東海第二発電所

運転期間延長認可申請における燃料有効長頂部
の寸法値に係る対応のうち
数値の妥当性確認結果について

平成30年4月5日

日本原子力発電株式会社

図 1.2.3-3 蒸気暴露試験条件-2
(BWR プラントの LOCA 時の原子炉格納容器外の雰囲気気を包絡)

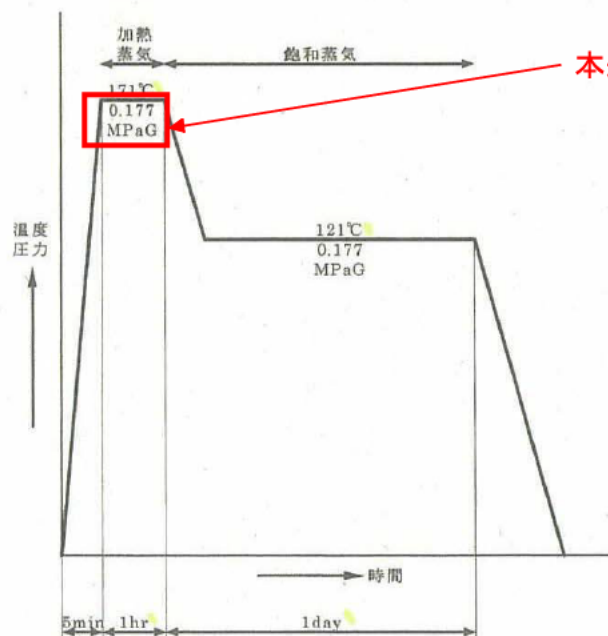
難燃CVケーブル長期健全性
試験条件(ACAガイド)
事故時雰囲気曝露最高圧力

管理No. 9
正：0.177MPa
